DELIBERAZIONE DELLA GIUNTA REGIONALE 18 luglio 2018, n. 1289

(IDVIP: 3933] Istanza di avvio della procedura di VIA ai sensi dell'art. 23 del D.lgs. 152/2006 e ss.mm.ii. relativa al progetto dell'impianto solare termodinamico a concentrazione della potenza termica di 83 MWt, elettrica di 10 MWe denominato "Progetto agro-energetico San Severo". Proponente: 3SP S.r.l. Parere regionale non favorevole di compatibilità ambientale.-

OGGETTO: Progetto dell'impianto solare termodinamico a concentrazione della potenza termica di 83 MWT, elettrica di 10MWe denominato "Progetto agroenergetico San Severo" – Istanza di VIA Ministeriale ex art. 23 del D.lgs. n. 152/2006 e ss.mm.ii. - Parere art. 24 c. 3. Proponente: 3SP SRL

Figura 5 Tavola A1 "Tutela dell'integrità fisica del territorio" da PTCP Provincia di Foggia

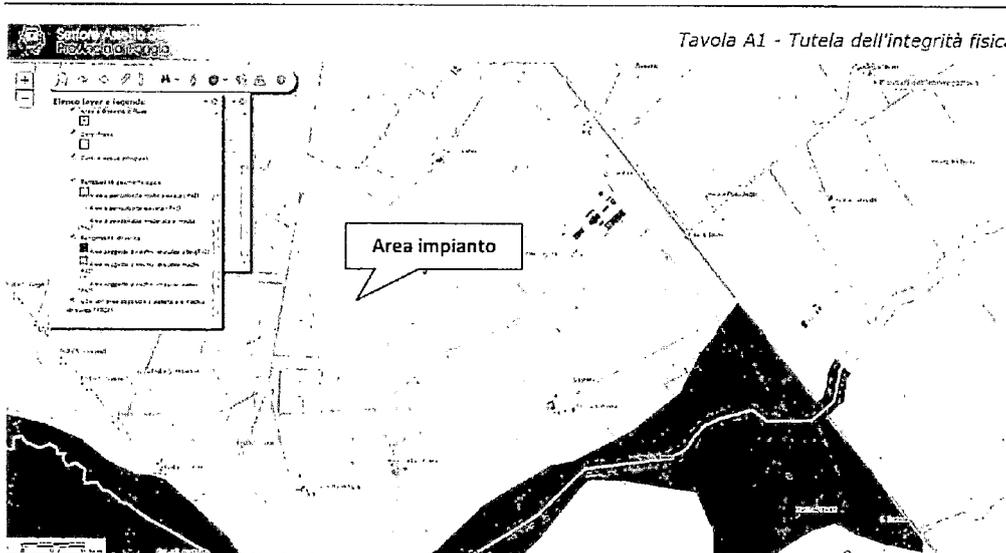
Tuttavia, dalla consultazione della tavola A.1 suddetta risulta che l'impianto ricade in aree soggette a rischio idraulico, come si evince dalla immagine seguente.

Figura 6 Estratto QD7.1bis del - Carta sintetica di uso del suolo – Territorio extraurbano – PUG Parte Programmatica

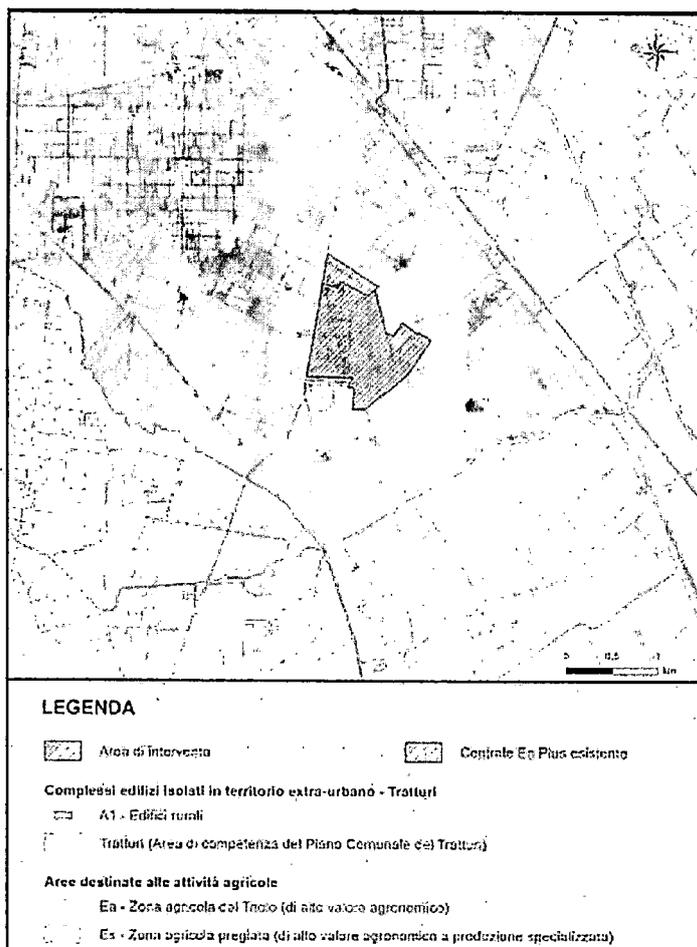
In particolare, rientra nell'area denominata *Es - Zona agricola pregiata (di alto valore agronomico a produzione specializzata)*, che comprende le aree destinate all'attività agricola intorno alla città, utilizzate prevalentemente per oliveti, vigneti, frutteti, ecc.

La realizzazione in tali aree di impianti alimentati a energie rinnovabili è regolato dall'articolo P58.3 delle NTA del Piano che precisa con riferimento alla zona Es - Zona agricola pregiata che nella localizzazione degli impianti va verificata la compatibilità con il sistema delle aree agricole interessate da produzioni agro-alimentari di qualità (DOP "Dauno", DOC "San Severo", IGT "Daunia", IGT "Puglia"), individuate quali aree non idonee nell'Allegato 3 al Regolamento Regionale 30 dicembre 2010 n. 24, e inoltre va verificata la compatibilità con la rete dei "Tratturi".

Dato che, nel sito di localizzazione del progetto tali produzioni agro-alimentari di qualità non sono presenti, trattandosi di un'area coltivata esclusivamente a seminativo, si rileva la compatibilità del progetto con la destinazione d'uso di piano.

Figura 7 Estratto Tavola A3bis "Vincoli paesistici e zone protette" – PUG

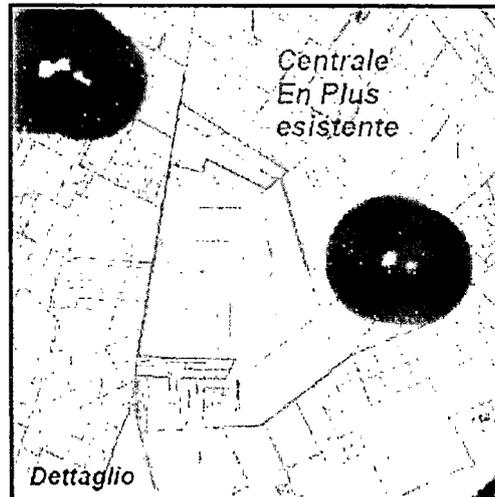
Dalla consultazione della Tavola A3bis "Vincoli paesistici e zone protette", di seguito riportata, emerge che il progetto in esame intercetta parzialmente un'area individuata come vincolo (ex) legge 431/85 ed in particolare una fascia di 300 m apposta ad un lago, tutelata ai sensi dell'art. 142 comma 1 lett. B) del D.Lgs. 42/2004 e s.m.i. A riguardo la società proponente segnala:

- la non coerenza del vincolo con quanto perimetrato dal PPTR: tale discordanza potrebbe essere oggetto di ulteriori verifiche anche attraverso l'interrogazione ufficiale degli enti competenti;
- la scarsa rappresentatività dell'elemento tutelato: l'area in questione, da una ricognizione fotografica, non sembrerebbe definibile come vero e proprio "lago", ma come un'area leggermente depressa soggetta ad allagamento in particolari condizioni di piovosità. In tal caso tale individuazione non risulterebbe conforme alla definizione di "lago" riportata nell'articolo 41 delle NTA del PPTR (*corpo idrico superficiale caratterizzato da acque sostanzialmente ferme, con presenza di acqua costante per tutto il periodo dell'anno*).

Figura 8 Estratto A2bis "Piano di Assetto Idrogeologico" - PUG

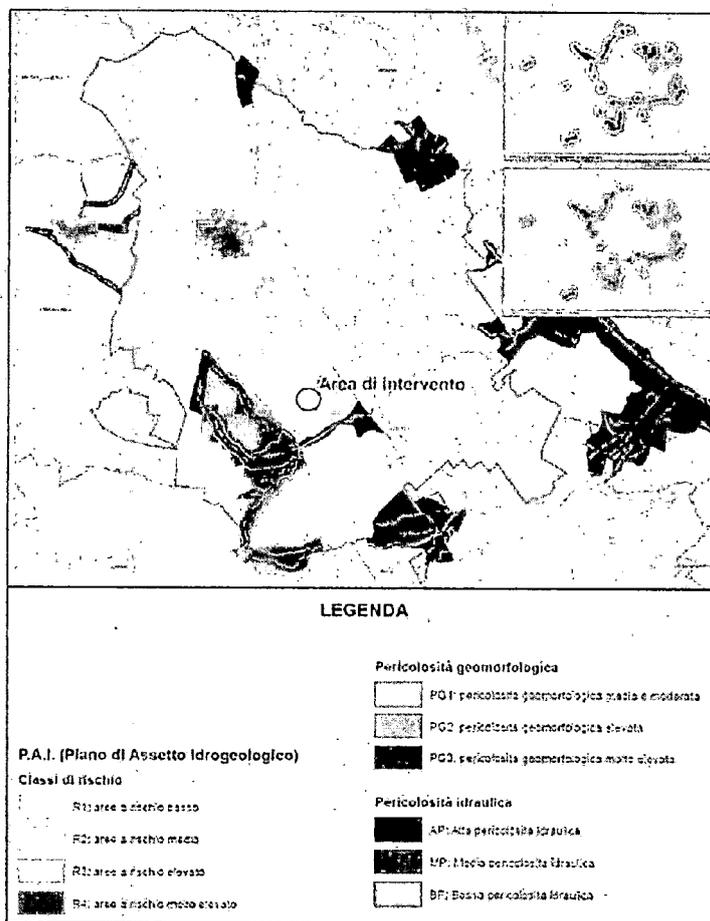
La Tavola A2bis "Piano di Assetto Idrogeologico" evidenzia che la quasi totalità dell'area individuata per la realizzazione del progetto si colloca in un'area caratterizzata da pericolosità idraulica bassa (BP).
